脆弱ブレーキ対象機種と改善内容

(SKE400F_450F_500F_600F_750F_800F_850F_SKE1000A_1500A_SHG-500)

SKE450F

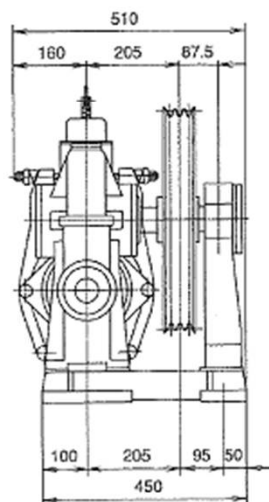
①SKE-400F,SKE-450F:

既存手動開放レバーの調整ナットを取外して、押しボルト(M8×40)に交換

SKE500F

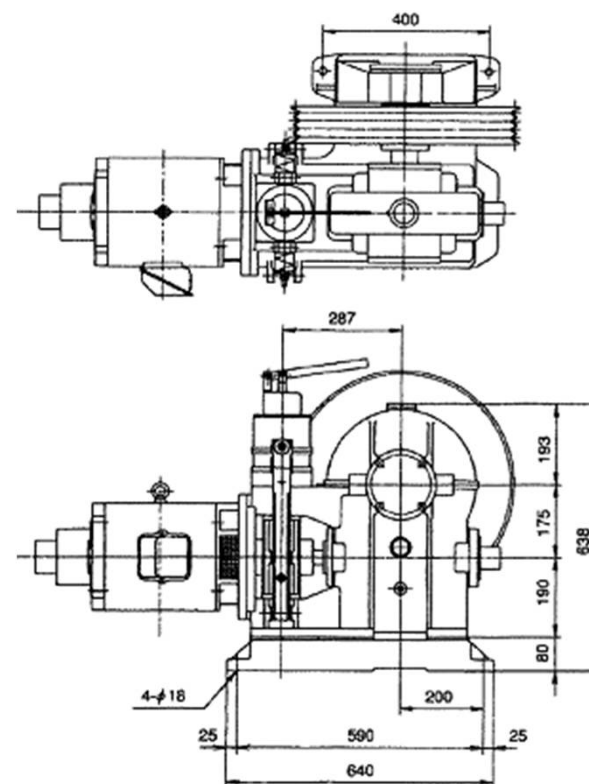
②SKE-500F,SKE-600F, SKE-750F,SKE-800F:

既存手動開放レバーの調整ナットがある場合は調整ナットを取外す。
既存の押しボルトを対策の押しボルト(M8×45)に交換
